Comunização de Pistão com Anel

Mercedes-Benz OM 611, 612 e 613

Versão antiga (até 23/05/2015)

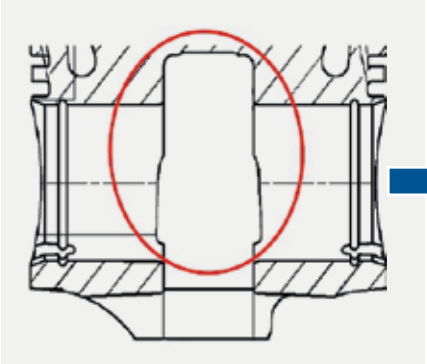
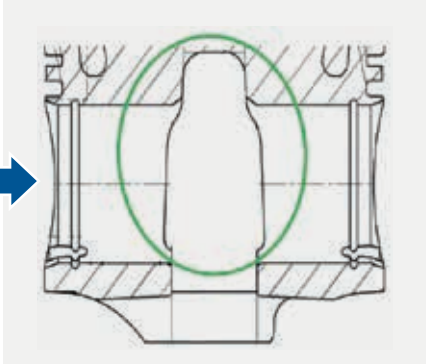
Com o objetivo de padronizar o Pistão com Anel aplicado nos motores OM 611, OM 612 e OM 613 da Mercedes-Benz, foi feita a comunização no encaixe da biela, que antes era paralela e agora passou a ser trapezoidal. Essa é uma prática já conhecida no mercado e adotada pela KOLBENSCHMIDT (KS) a partir de Maio/2015. Além da padronização do produto, essa comunização garante uma melhora no processo de produção viabilizando apenas uma versão para a mesma aplicação.
